# V601 | Revisão sobre o detalhamento

051-SJ-EST-LO-06301-VIG-TIP-R00.PDF | prancha original, página 1 | revisão de 09/10/2026

x em metros a partir da primeira face interna de apoio; lb em cm; As em cm². Critérios e memória: Relatorio_revisao_vigas_TIPO_FINAL.pdf.

# V610 | Revisão sobre o detalhamento

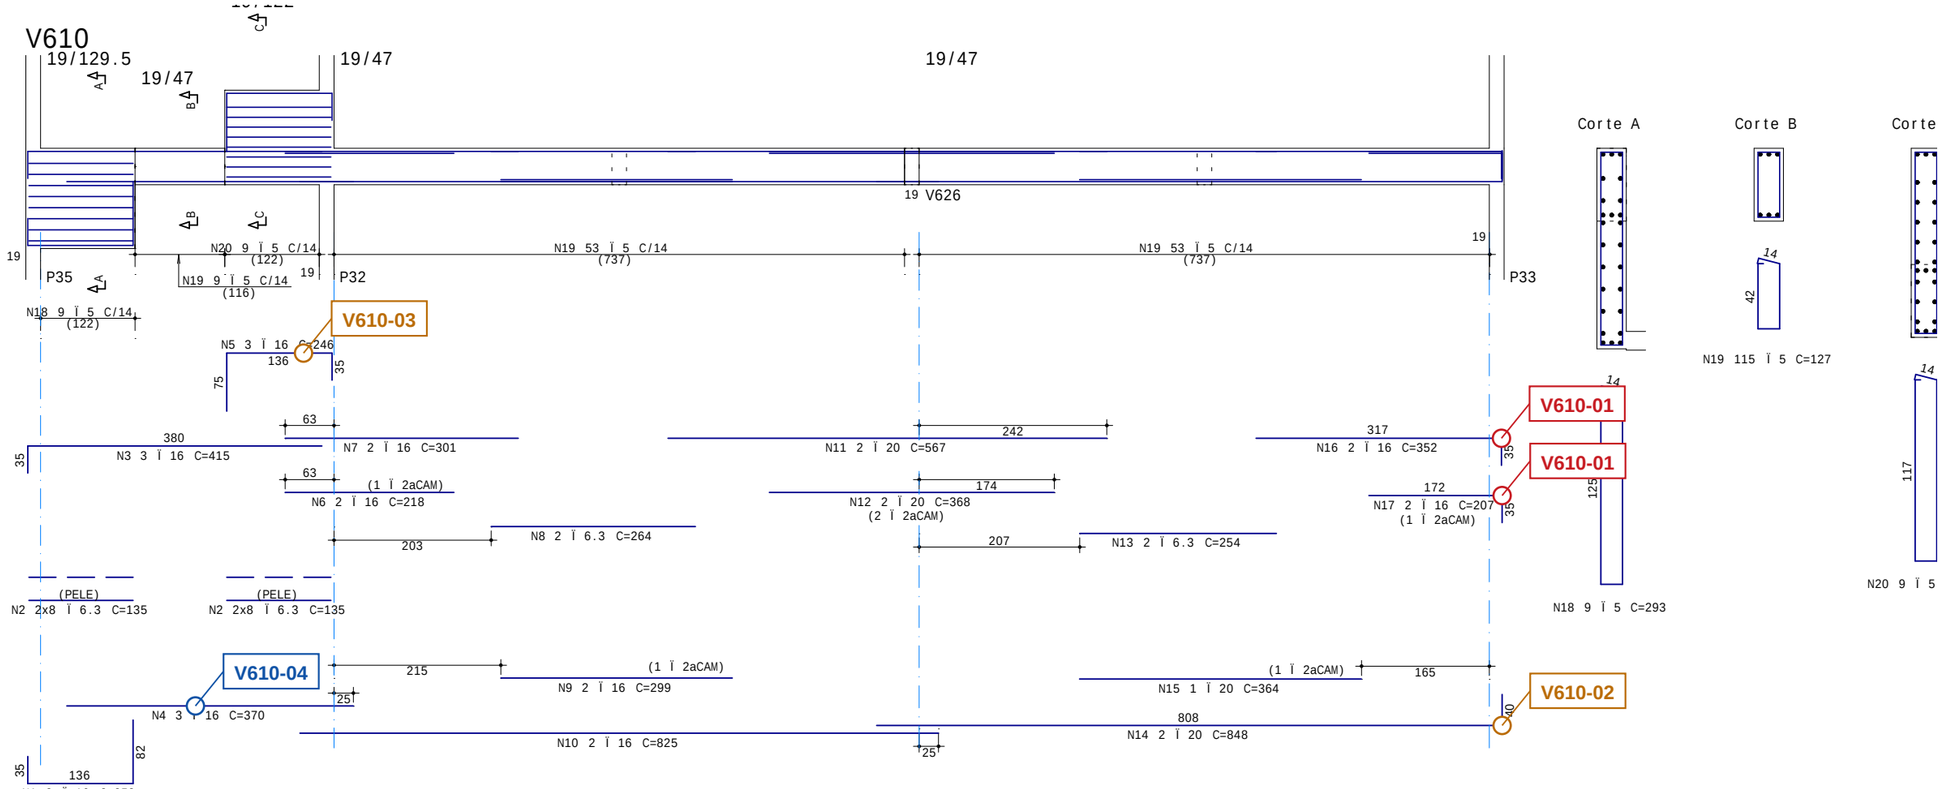
Apoio P33. N16: perna 35.0 < 44.0 cm; N17: perna 35.0 < 44.0 cm. Critério de ancoragem da revisão/escritório; confirmar geometria das dobras, confinamento, interferência com pilar e resistência da curva. Não é aprovação normativa do nó.

Sobreposição interpretada: N5, N7, N3, N6, camada 1, x=3.16 a 3.63 m. Largura necessária 30.4 / livre 13.0 cm. Confirmar camadas efetivamente simultâneas, largura do nó e passagem do concreto. 9 faixas a conferir na memória; não é falha executiva comprovada. Barras em níveis distintos: não somar automaticamente na mesma camada.

P33: As requerida/presente = 2.24/6.28 cm²; lb necessário/geometria = 20.0/16.5 cm. Ensaio de ancoragem desfavorável mesmo no cenário condicional de gancho; conferir nó e hipóteses no relatório.

Alturas 129,5 / 47 / 122 cm no primeiro vão; conferir transições, forma e níveis das armaduras. Seções distintas não podem ser substituídas por uma seção uniforme.

# V611 | Revisão sobre o detalhamento

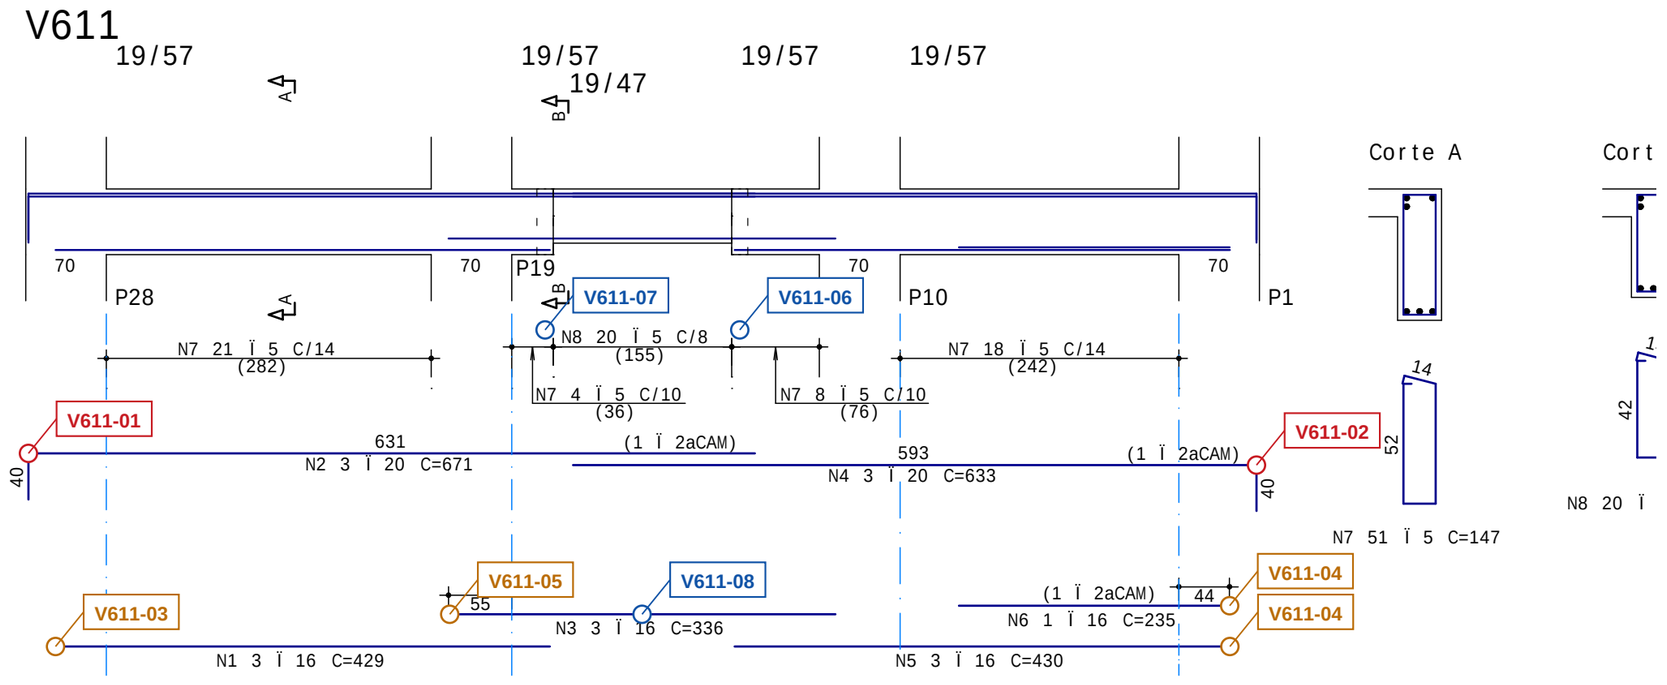
Apoio P28. N2: perna 40.0 < 54.0 cm. Critério de ancoragem da revisão/escritório; confirmar geometria das dobras, confinamento, interferência com pilar e resistência da curva. Não é aprovação normativa do nó.

Apoio P1. N4: perna 39.8 < 54.0 cm. Critério de ancoragem da revisão/escritório; confirmar geometria das dobras, confinamento, interferência com pilar e resistência da curva. Não é aprovação normativa do nó.

P28: As requerida/presente = 7.05/6.03 cm²; lb necessário/geometria = 51.5/67.5 cm. Ensaio de ancoragem desfavorável mesmo no cenário condicional de gancho; conferir nó e hipóteses no relatório.

P1: As requerida/presente = 9.10/8.04 cm²; lb necessário/geometria = 49.9/67.5 cm. Ensaio de ancoragem desfavorável mesmo no cenário condicional de gancho; conferir nó e hipóteses no relatório.

Sobreposição interpretada: N3, N1, camada 1, x=2.97 a 2.99 m. Largura necessária 19.6 / livre 13.0 cm. Confirmar camadas efetivamente simultâneas, largura do nó e passagem do concreto. 5 faixas a conferir na memória; não é falha executiva comprovada.

Nó V602 -> V611. Faixa de distribuição cruza mudança de altura 57/47 cm; suspensão inconclusiva. Hipótese: 75% da reação característica; máximos separados, sem confirmação da combinação simultânea.

Nó V603 -> V611. Faixa de distribuição cruza mudança de altura 57/47 cm; suspensão inconclusiva. Hipótese: 75% da reação característica; máximos separados, sem confirmação da combinação simultânea.

Trecho intermediário h=47 cm entre x=3,88 e 5,43 m. Conferir a transição com h=57 cm e os encontros com V602/V603.

# V612 | Revisão sobre o detalhamento

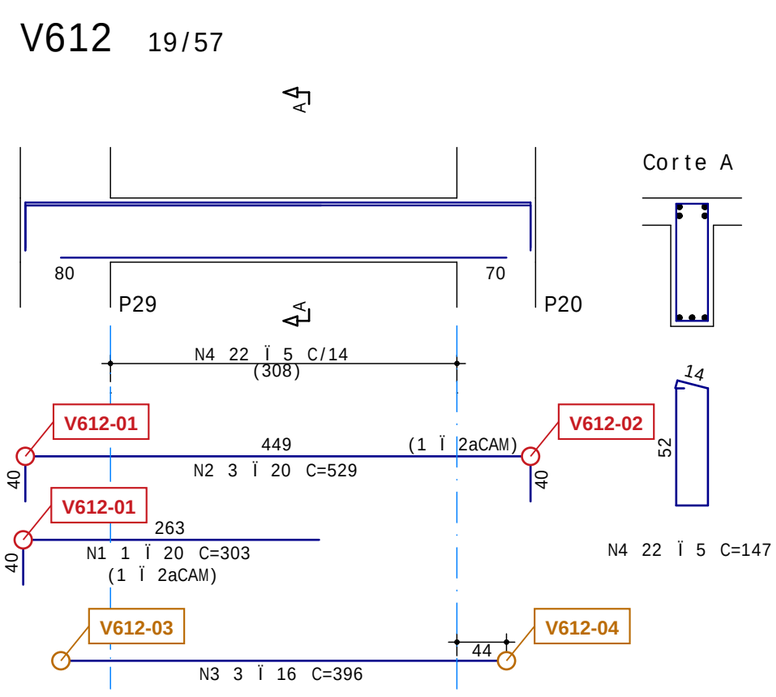
Apoio P29. N2: perna 40.0 < 54.0 cm; N1: perna 39.8 < 54.0 cm. Critério de ancoragem da revisão/escritório; confirmar geometria das dobras, confinamento, interferência com pilar e resistência da curva. Não é aprovação normativa do nó.

P29: As requerida/presente = 5.91/6.03 cm²; lb necessário/geometria = 43.2/77.5 cm. Ensaio de ancoragem desfavorável mesmo no cenário condicional de gancho; conferir nó e hipóteses no relatório.

Apoio P20. N2: perna 40.0 < 54.0 cm. Critério de ancoragem da revisão/escritório; confirmar geometria das dobras, confinamento, interferência com pilar e resistência da curva. Não é aprovação normativa do nó.

P20: As requerida/presente = 9.00/6.03 cm²; lb necessário/geometria = 65.7/67.5 cm. Ensaio de ancoragem desfavorável mesmo no cenário condicional de gancho; conferir nó e hipóteses no relatório.

# V613 | Revisão sobre o detalhamento

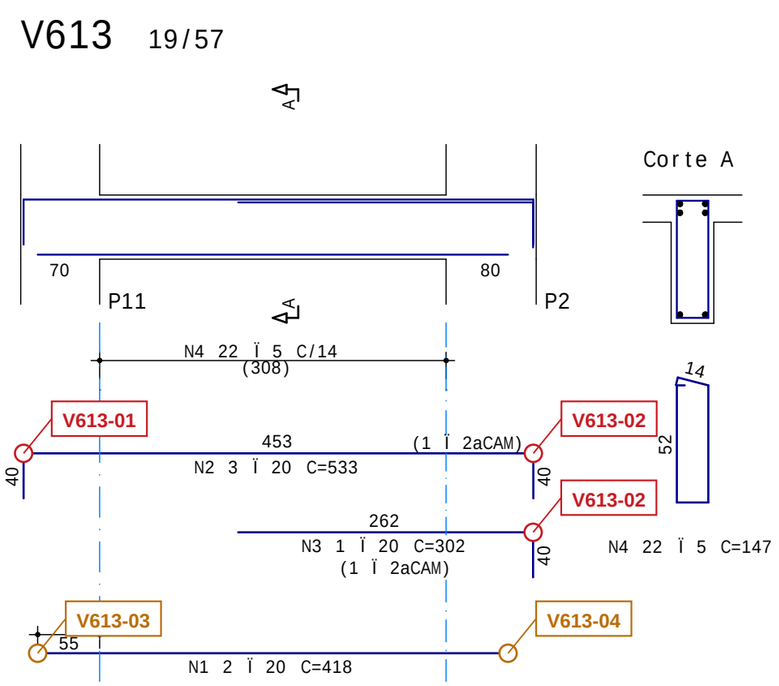
Apoio P11. N2: perna 40.0 < 54.0 cm. Critério de ancoragem da revisão/escritório; confirmar geometria das dobras, confinamento, interferência com pilar e resistência da curva. Não é aprovação normativa do nó.

P11: As requerida/presente = 6.59/6.28 cm²; lb necessário/geometria = 57.8/67.5 cm. Ensaio de ancoragem desfavorável mesmo no cenário condicional de gancho; conferir nó e hipóteses no relatório.

Apoio P2. N2: perna 40.0 < 54.0 cm; N3: perna 40.0 < 54.0 cm. Critério de ancoragem da revisão/escritório; confirmar geometria das dobras, confinamento, interferência com pilar e resistência da curva. Não é aprovação normativa do nó.

P2: As requerida/presente = 8.95/6.28 cm²; lb necessário/geometria = 78.4/77.5 cm. Ensaio de ancoragem desfavorável mesmo no cenário condicional de gancho; conferir nó e hipóteses no relatório.

# V614 | Revisão sobre o detalhamento

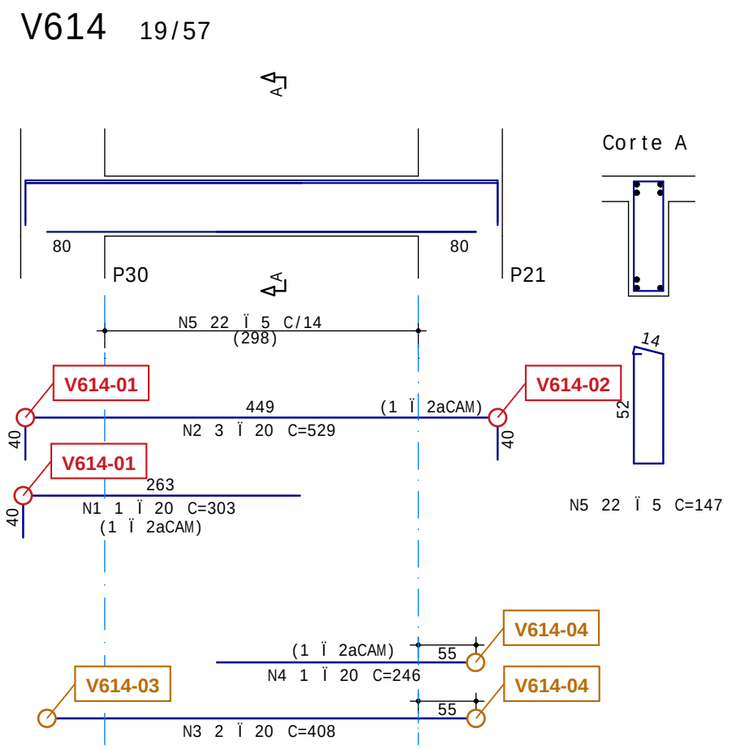
Apoio P30. N2: perna 40.0 < 54.0 cm; N1: perna 39.8 < 54.0 cm. Critério de ancoragem da revisão/escritório; confirmar geometria das dobras, confinamento, interferência com pilar e resistência da curva. Não é aprovação normativa do nó.

P30: As requerida/presente = 6.76/6.28 cm²; lb necessário/geometria = 59.3/77.5 cm. Ensaio de ancoragem desfavorável mesmo no cenário condicional de gancho; conferir nó e hipóteses no relatório.

Apoio P21. N2: perna 40.0 < 54.0 cm. Critério de ancoragem da revisão/escritório; confirmar geometria das dobras, confinamento, interferência com pilar e resistência da curva. Não é aprovação normativa do nó.

P21: As requerida/presente = 10.29/9.42 cm²; lb necessário/geometria = 60.2/77.5 cm. Ensaio de ancoragem desfavorável mesmo no cenário condicional de gancho; conferir nó e hipóteses no relatório.

# V615 | Revisão sobre o detalhamento

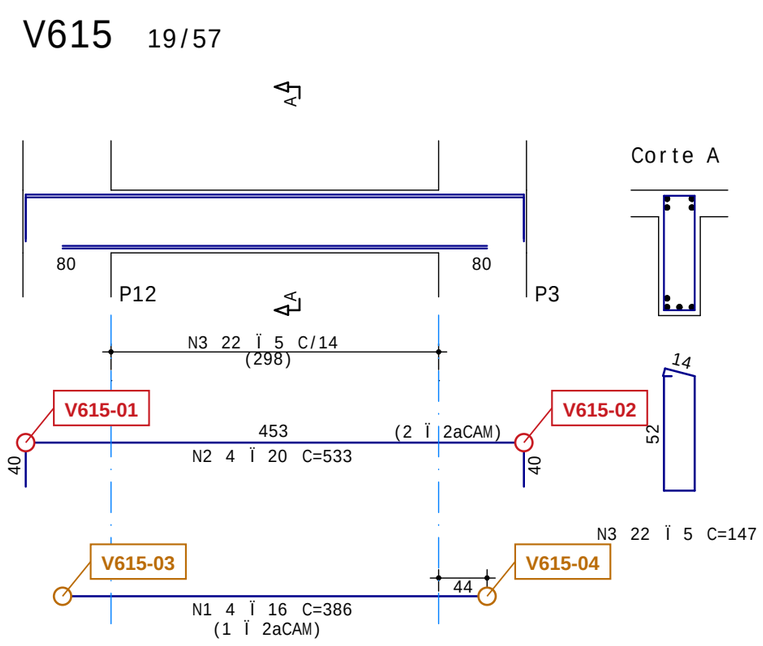
Apoio P12. N2: perna 40.0 < 54.0 cm. Critério de ancoragem da revisão/escritório; confirmar geometria das dobras, confinamento, interferência com pilar e resistência da curva. Não é aprovação normativa do nó.

P12: As requerida/presente = 7.56/8.04 cm²; lb necessário/geometria = 41.4/77.5 cm. Ensaio de ancoragem desfavorável mesmo no cenário condicional de gancho; conferir nó e hipóteses no relatório.

Apoio P3. N2: perna 40.0 < 54.0 cm. Critério de ancoragem da revisão/escritório; confirmar geometria das dobras, confinamento, interferência com pilar e resistência da curva. Não é aprovação normativa do nó.

P3: As requerida/presente = 9.91/8.04 cm²; lb necessário/geometria = 54.3/77.5 cm. Ensaio de ancoragem desfavorável mesmo no cenário condicional de gancho; conferir nó e hipóteses no relatório.

# V616 | Revisão sobre o detalhamento

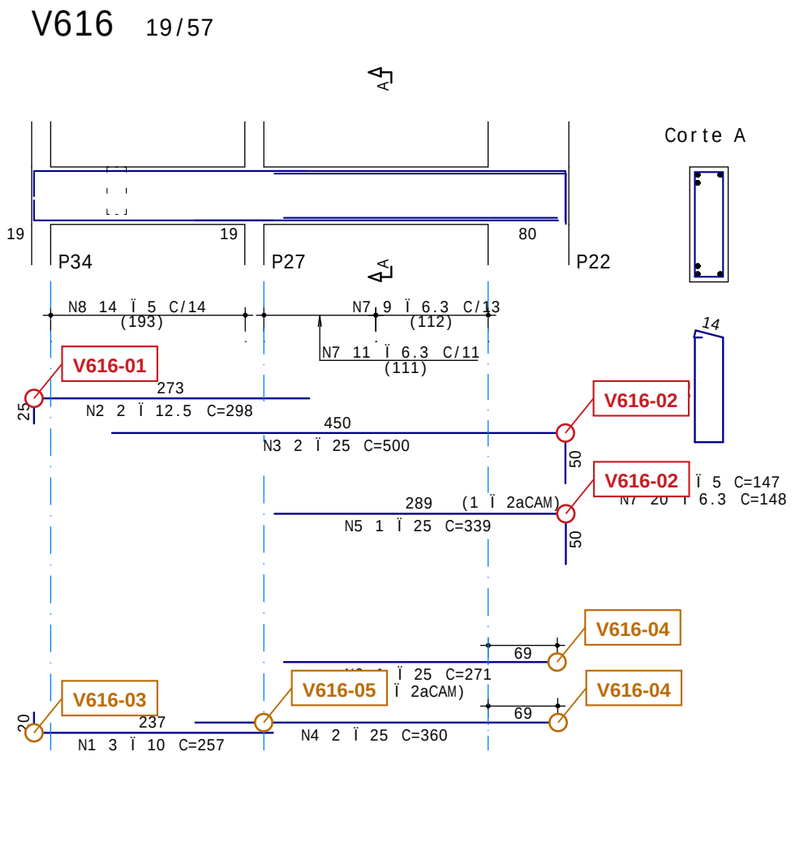
Apoio P34. N2: perna 25.0 < 54.0 cm. Critério de ancoragem da revisão/escritório; confirmar geometria das dobras, confinamento, interferência com pilar e resistência da curva. Não é aprovação normativa do nó.

P34: As requerida/presente = 2.07/2.36 cm²; lb necessário/geometria = 24.2/16.5 cm. Ensaio de ancoragem desfavorável mesmo no cenário condicional de gancho; conferir nó e hipóteses no relatório.

Sobreposição interpretada: N4, N1, camada 1, x=2.02 a 2.21 m. Largura necessária 17.0 / livre 12.7 cm. Confirmar camadas efetivamente simultâneas, largura do nó e passagem do concreto. 5 faixas a conferir na memória; não é falha executiva comprovada.

Apoio P22. N3: perna 50.0 < 53.9 cm; N5: perna 50.0 < 53.9 cm. Critério de ancoragem da revisão/escritório; confirmar geometria das dobras, confinamento, interferência com pilar e resistência da curva. Não é aprovação normativa do nó.

P22: As requerida/presente = 17.97/14.73 cm²; lb necessário/geometria = 84.0/77.5 cm. Ensaio de ancoragem desfavorável mesmo no cenário condicional de gancho; conferir nó e hipóteses no relatório.

# V617 | Revisão sobre o detalhamento

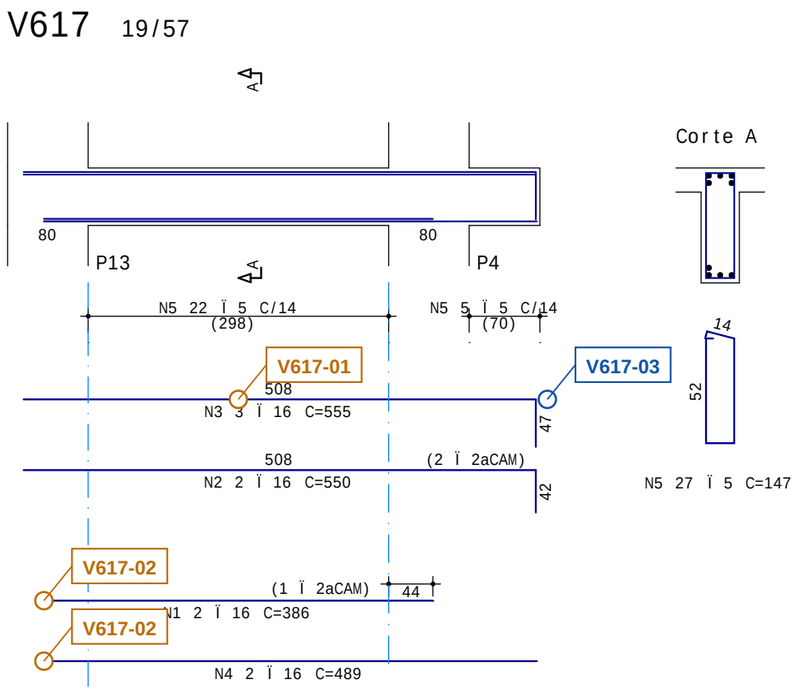
Vão 1, negativa (N3, N2): Msk=149.306; capacidade equivalente Mk=146.812 kN.m. Ensaio conservador de seção retangular. Confirmar seção efetiva, camadas e vínculo antes de concluir insuficiência.

Prolongamento físico direito de 70 cm: conferir armadura superior, terminação e ligação no apoio. Esta extremidade não foi tratada como END de pilar nos ensaios de ancoragem.

P13: As requerida/presente = 8.50/8.04 cm²; lb necessário/geometria = 46.6/77.5 cm. Ensaio de ancoragem desfavorável mesmo no cenário condicional de gancho; conferir nó e hipóteses no relatório.

# V618 | Revisão sobre o detalhamento

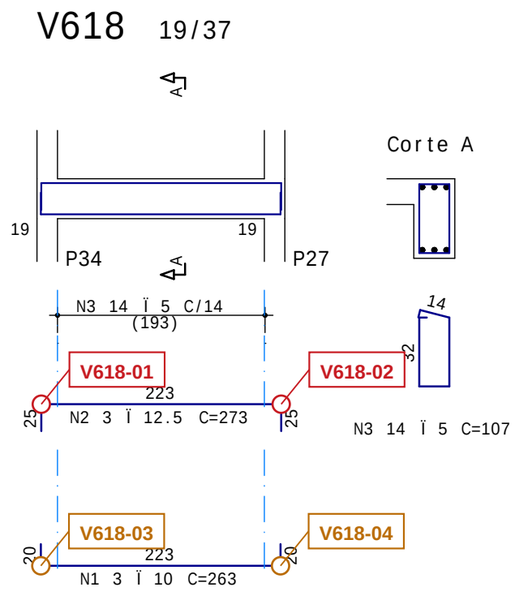
Apoio P34. N2: perna 25.0 < 34.0 cm. Critério de ancoragem da revisão/escritório; confirmar geometria das dobras, confinamento, interferência com pilar e resistência da curva. Não é aprovação normativa do nó.

P34: As requerida/presente = 2.67/2.36 cm²; lb necessário/geometria = 31.2/16.5 cm. Ensaio de ancoragem desfavorável mesmo no cenário condicional de gancho; conferir nó e hipóteses no relatório.

Apoio P27. N2: perna 25.0 < 34.0 cm. Critério de ancoragem da revisão/escritório; confirmar geometria das dobras, confinamento, interferência com pilar e resistência da curva. Não é aprovação normativa do nó.

P27: As requerida/presente = 3.72/2.36 cm²; lb necessário/geometria = 43.5/16.5 cm. Ensaio de ancoragem desfavorável mesmo no cenário condicional de gancho; conferir nó e hipóteses no relatório.

# V619 | Revisão sobre o detalhamento

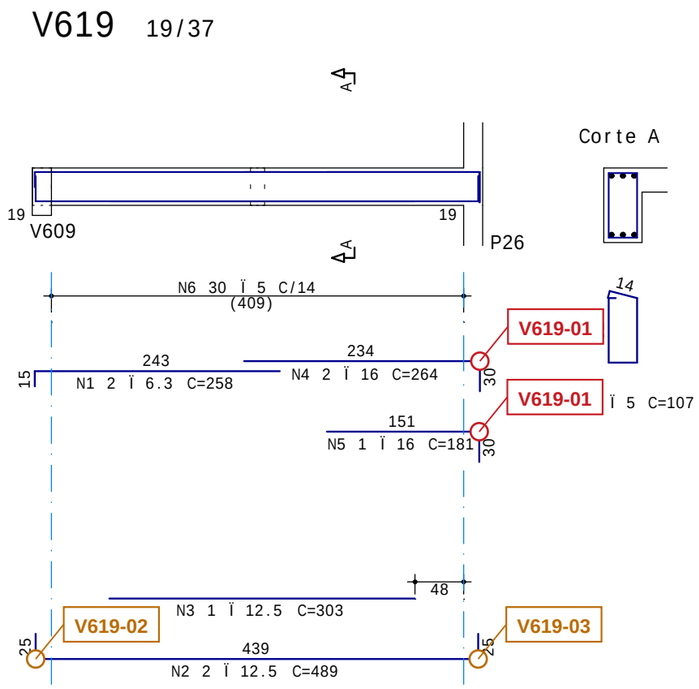
Apoio P26. N4: perna 29.9 < 34.0 cm; N5: perna 30.1 < 34.0 cm. Critério de ancoragem da revisão/escritório; confirmar geometria das dobras, confinamento, interferência com pilar e resistência da curva. Não é aprovação normativa do nó.

P26: As requerida/presente = 1.68/2.45 cm²; lb necessário/geometria = 23.5/16.5 cm. Ensaio só atende com crédito condicional do gancho: comprovar dobra e nó.

V609: As requerida/presente = 1.26/2.45 cm²; lb necessário/geometria = 17.6/16.5 cm. Ensaio só atende com crédito condicional do gancho: comprovar dobra e nó.

# V620 | Revisão sobre o detalhamento

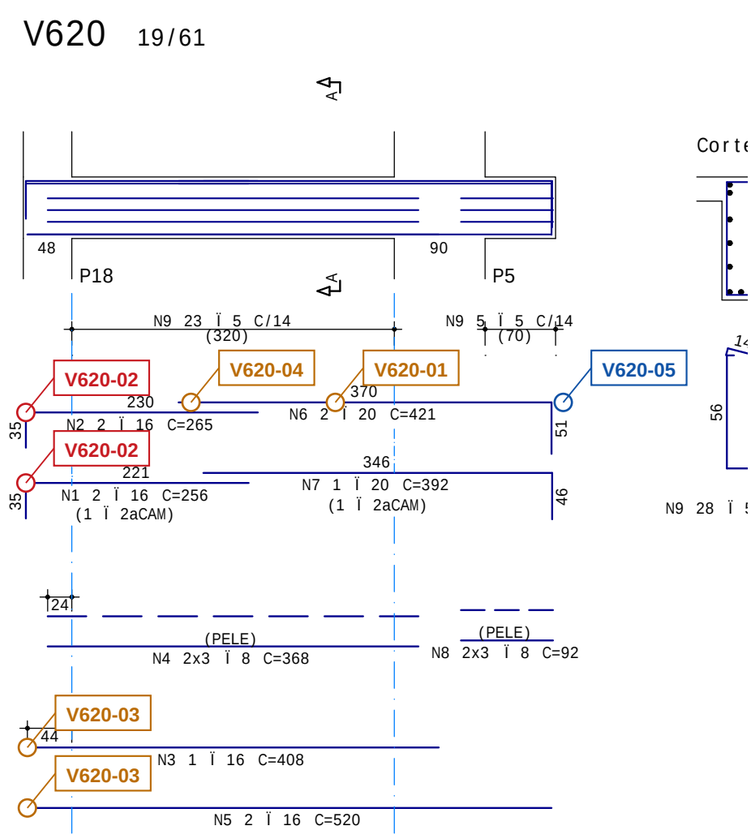
Vão 1, negativa (N6, N7): Msk=153.298; capacidade equivalente Mk=149.937 kN.m. Ensaio conservador de seção retangular. Confirmar seção efetiva, camadas e vínculo antes de concluir insuficiência.

P18: As requerida/presente = 6.61/6.03 cm²; lb necessário/geometria = 48.3/45.5 cm. Ensaio de ancoragem desfavorável mesmo no cenário condicional de gancho; conferir nó e hipóteses no relatório.

Prolongamento físico direito de 70 cm: conferir armadura superior, terminação e ligação no apoio. Esta extremidade não foi tratada como END de pilar nos ensaios de ancoragem.

Apoio P18. N2: perna 35.0 < 58.0 cm; N1: perna 35.2 < 58.0 cm. Critério de ancoragem da revisão/escritório; confirmar geometria das dobras, confinamento, interferência com pilar e resistência da curva. Não é aprovação normativa do nó.

Sobreposição interpretada: N6, N2, N1, camada 1, x=1.06 a 1.31 m. Largura necessária 16.8 / livre 13.0 cm. Confirmar camadas efetivamente simultâneas, largura do nó e passagem do concreto. 3 faixas a conferir na memória; não é falha executiva comprovada.

# V621 | Revisão sobre o detalhamento

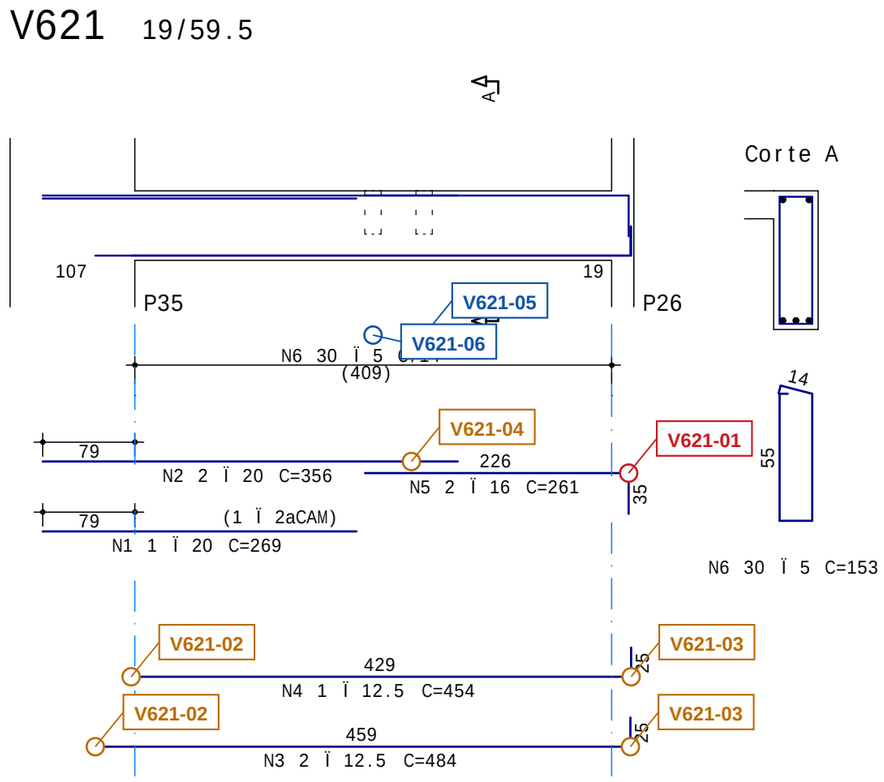
Apoio P26. N5: perna 35.0 < 56.5 cm. Critério de ancoragem da revisão/escritório; confirmar geometria das dobras, confinamento, interferência com pilar e resistência da curva. Não é aprovação normativa do nó.

P35: As requerida/presente = 2.56/3.68 cm²; lb necessário/geometria = 23.9/104.5 cm. Ensaio de ancoragem desfavorável mesmo no cenário condicional de gancho; conferir nó e hipóteses no relatório.

Nó V607 -> V621. Faixas de suspensão de V606 e V607 se sobrepõem: conferir demanda conjunta e concomitância. Hipótese: 75% da reação característica; máximos separados, sem confirmação da combinação simultânea.
